9. 原子炉格納施設

添付書類九

変更後における発電用原子炉施設の
放射線の管理に関する説明書

変更後における発電用原子炉施設において事故が
発生した場合における当該事故に対処するために
必要な施設及び体制の整備に関する説明書

第 10.2-1 表 代替電源設備の主要機器仕様

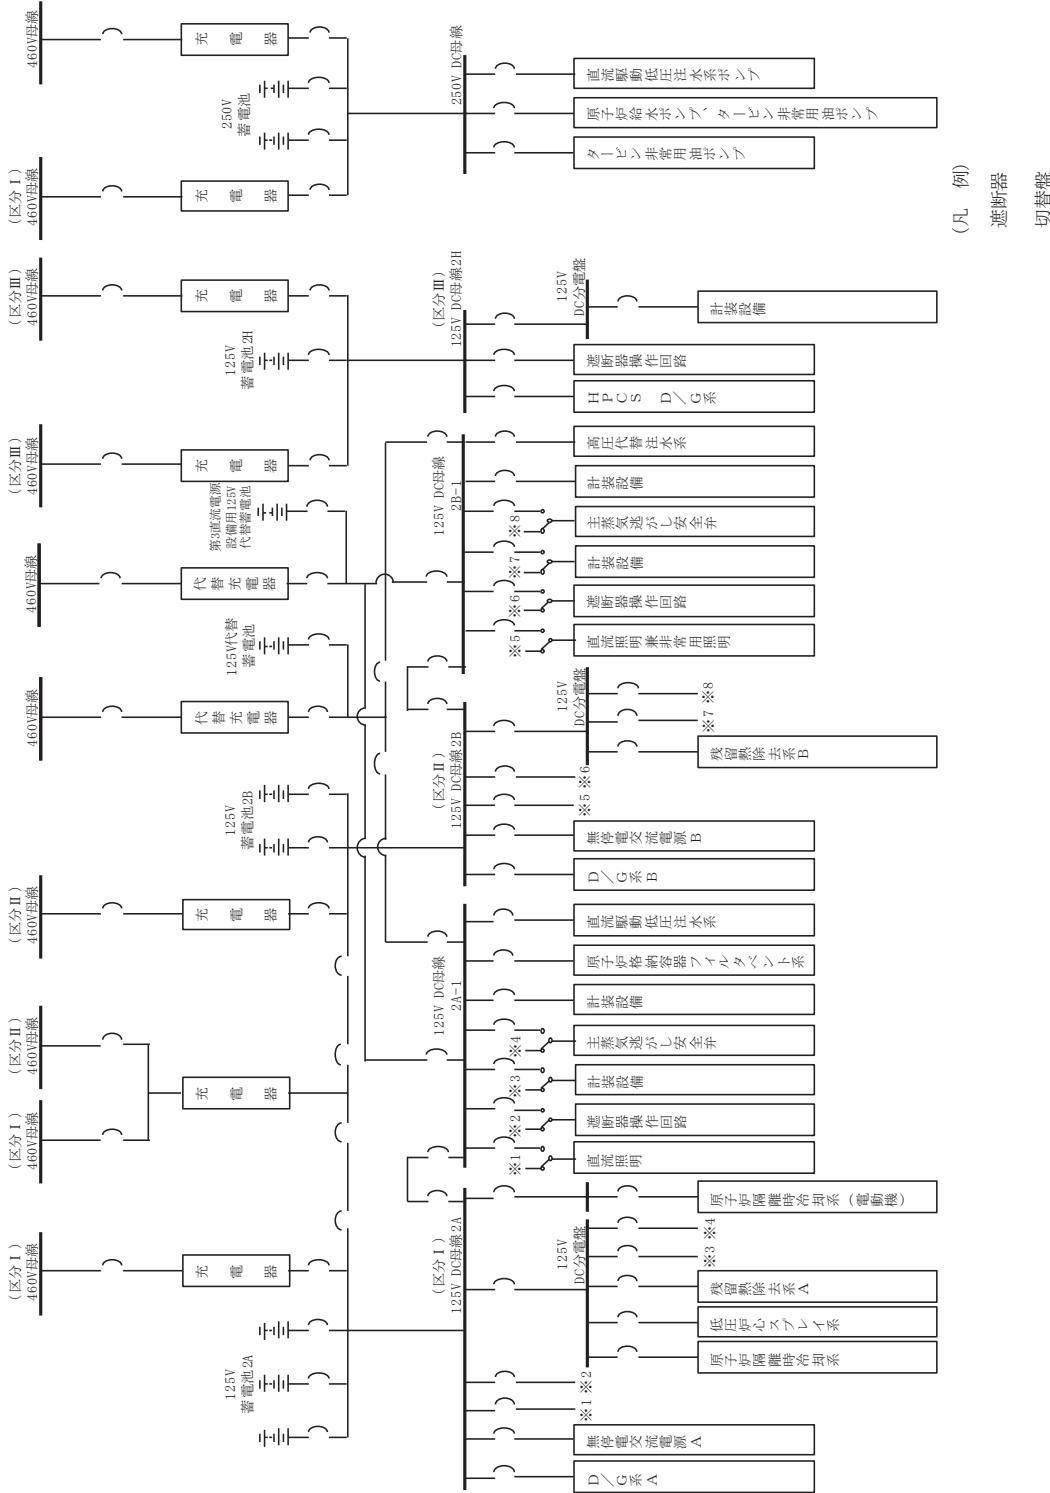
「第 10.2-1 表 代替電源設備の主要機器仕様」の記載について、「(7)」を「(8)」とし、「(6)」を「(7)」とし、「(5)」を「(6)」と読み替えた上で、以下のとおり「(5)」を追加する。

(5) 所内常設直流電源設備（3系統目）

a. 第3直流電源設備用 125V 代替蓄電池

組数	1
電圧	125V
容量	約 2,000Ah
